Prot. n. 6175

Oggetto: Lotto Costruttivo 2 – Informativa Pubblicazione in Gazzetta Ufficiale della Delibera CIPE n° 68 del 21/11/2019

Riferimento: Prog. INOR - Tratta AV/AC Milano-Verona Lotto Funzionale Brescia Est - Verona

PLANIMETRIA DI PROGETTO
500A/1:250

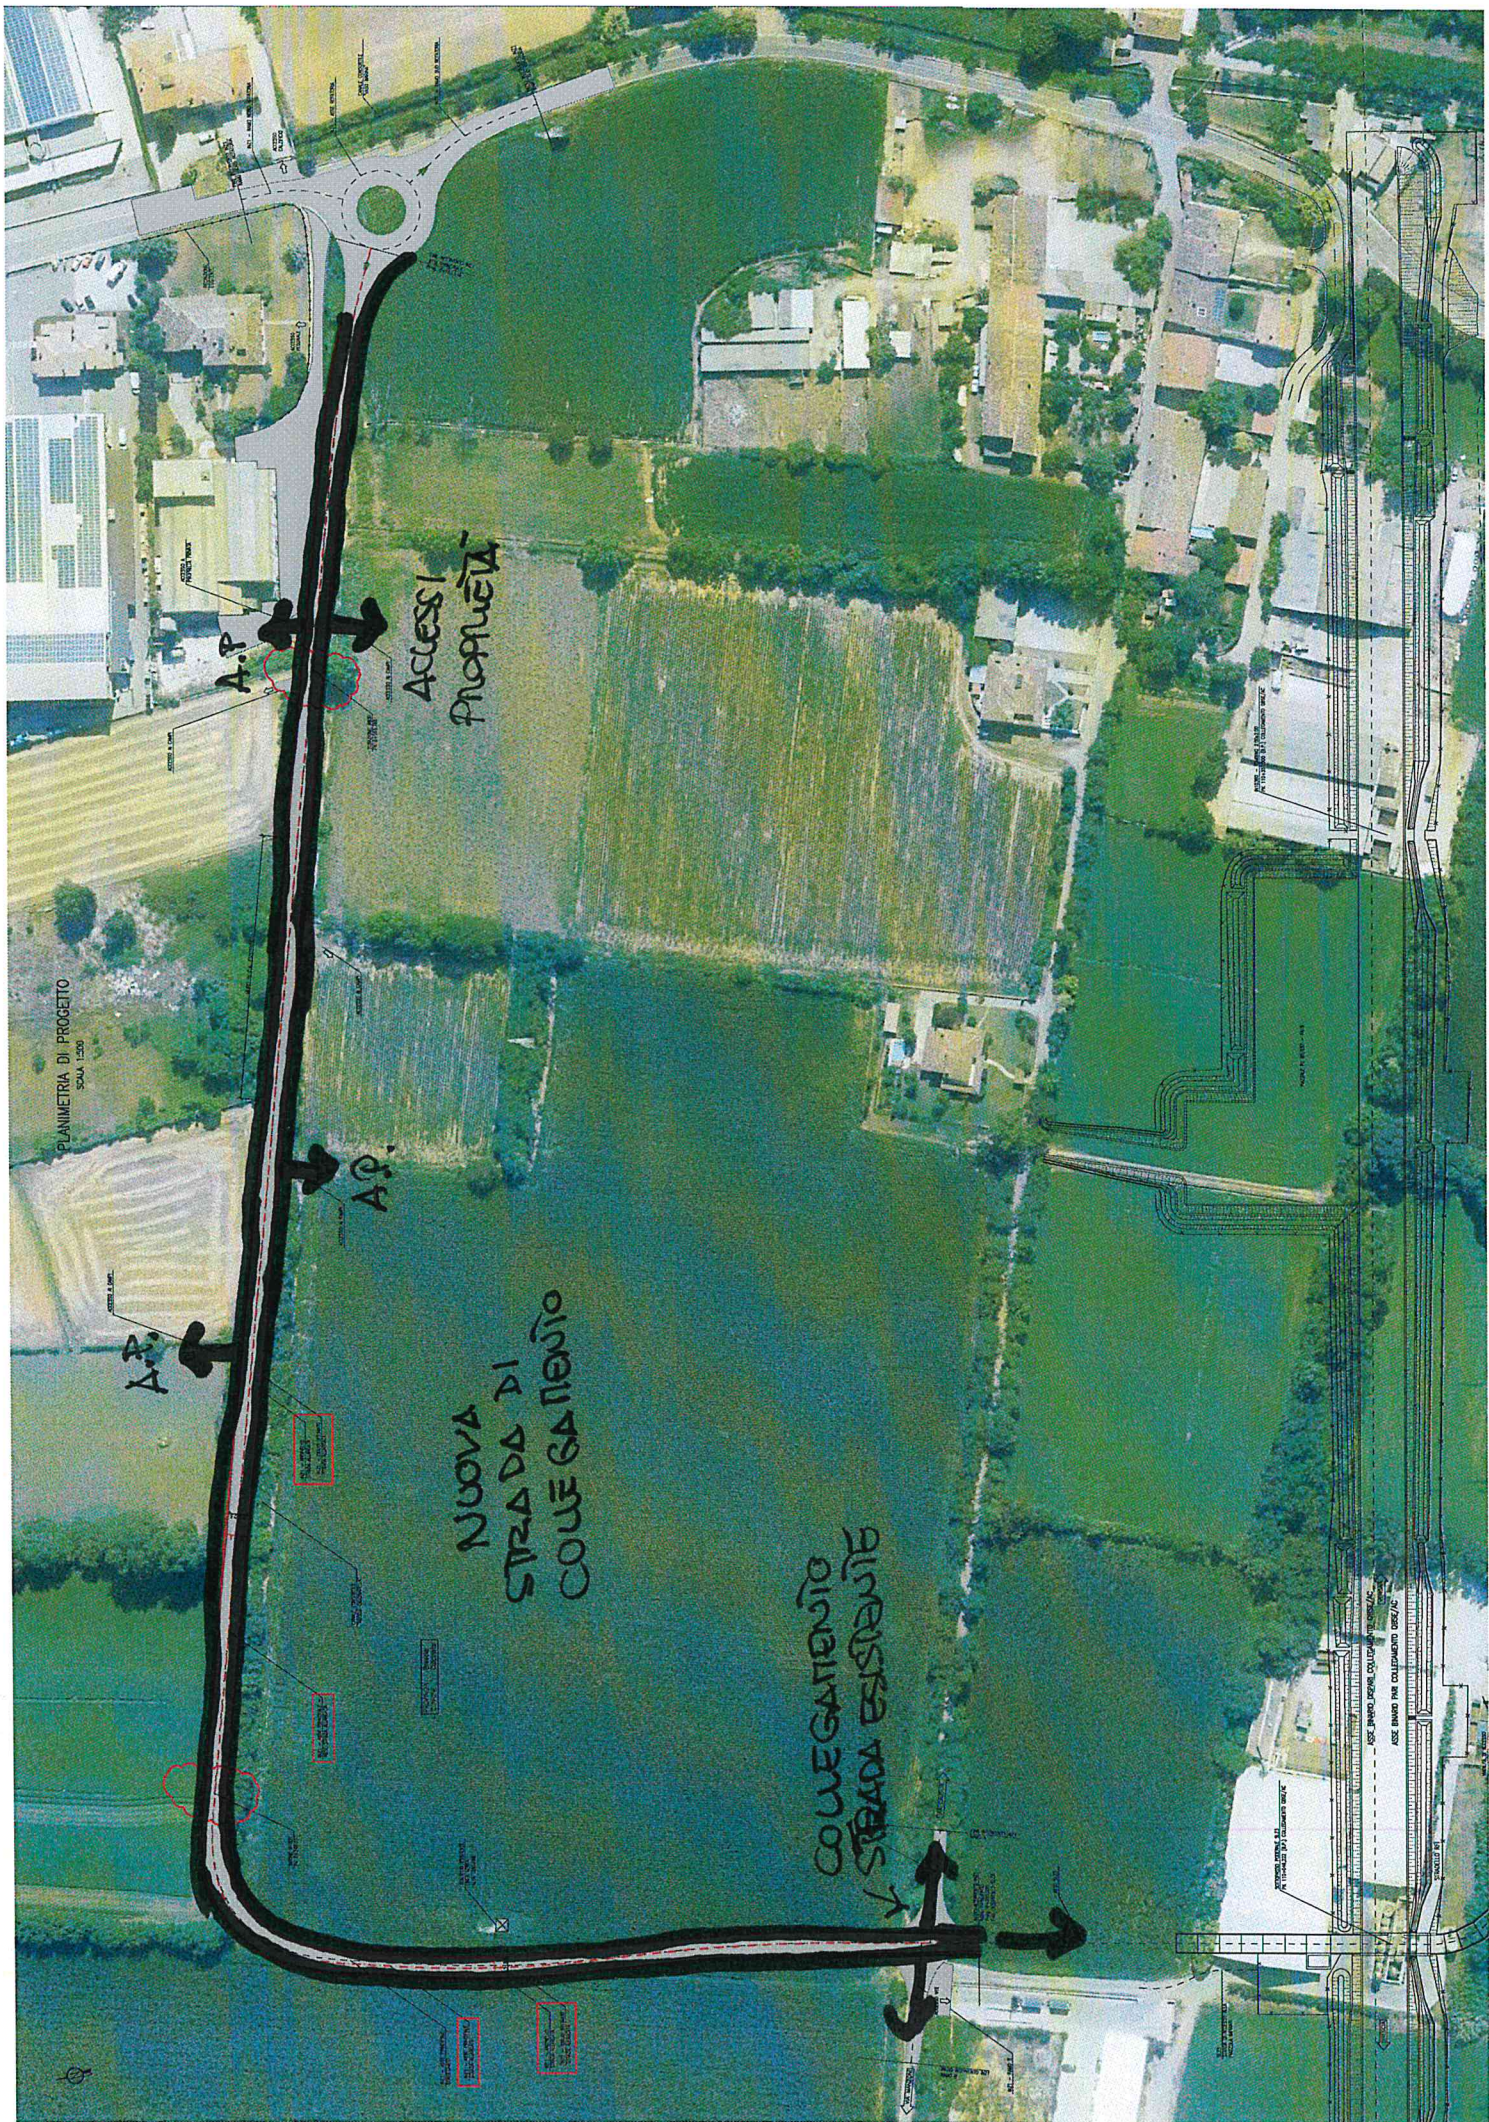
Su richiesta delle proprietà interessate si chiede che la viabilità di accesso alla proprietà private avvenga per mezzo di una strada di almeno 6 metri posta più a nord dei fabbricati, rispetto a quanto previsto nel progetto definitivo, in modo da non interessare il piazzale della ex Fornace, in utilizzo alla Ditta Foresti srl, e ridurre l'impatto sull'attività commerciale ivi presente e già interessata da demolizioni. Inoltre, ciò permetterebbe anche un più agevole collegamento alla pista ciclabile attualmente presente ad est verso la collina. L'intervento dovrà altresì comprendere il ripristino e la continuità anche delle piste ciclabili esistenti, quella di zona cimitero che scende dal cavalcavia A4 e prosegue sia per Ponte San Marco e quella per via Berlinguer verso il fiume Chiese.
